1.1 CONCEPTO TÉCNICO No. CT:	CT-7457
1.2 ÁREA:	Análisis y Mitigación de Riesgos
1.3 COORDINACIÓN:	Estudios y Conceptos Técnicos
1.4 REFERENCIA CRUZADA RADICADO FOPAE:	2014ER2460
1.5 RESPUESTA OFICIAL No.	RO-70957

2.1 SOLICITANTE:	CURADURÍA URBANA No. 3
2.2 PROYECTO:	"Vivienda Multifamiliar"
2.3 LOCALIDAD:	4. San Cristóbal
2.4 UPZ:	51 – Los Libertadores
2.5 BARRIO O SECTOR CATASTRAL:	Juan Rey
2.6 DIRECCIÓN:	Calle 73 Sur 12A 31 Este
2.7 CHIP:	AAA0144ZXWW
2.8 MANZANA CATASTRAL:	03
2.9 PREDIO CATASTRAL:	26
2.10 ÁREA (Ha):	0.0490 (*)
2.11 FECHA DE VISITA:	Mayo 15 de 2014

Fotografía No. 1. Predio en donde se desarrollará el proyecto, ubicado en la Calle 73 Sur 12A 31 Este de la Localidad de San Cristóbal.

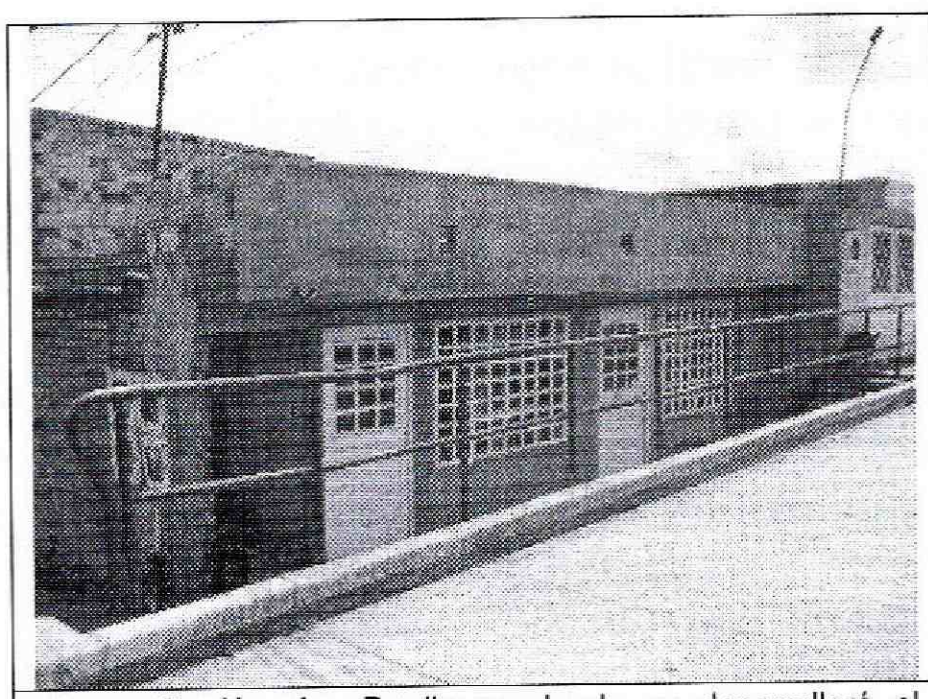
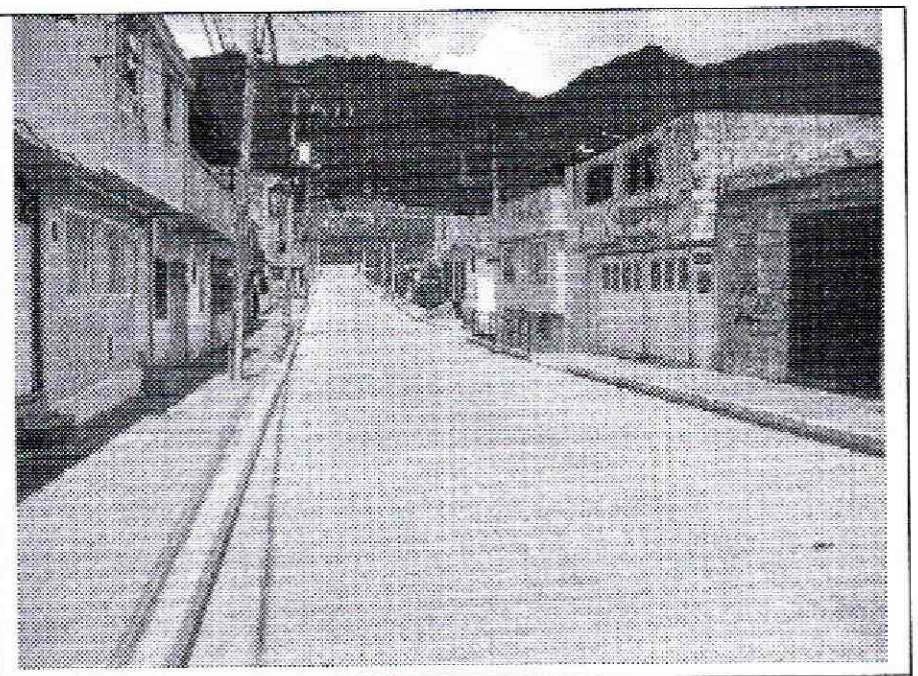
En el momento de la visita técnica en el predio objeto del presente concepto técnico, se encontró una edificación de un piso presumiblemente en mampostería parcialmente confinada, sin evidencias de afectación por procesos de remoción en masa de carácter local en su interior, ni de carácter general en la ladera o zonas aledañas al predio evaluado (Fotografías No. 1 y 2).
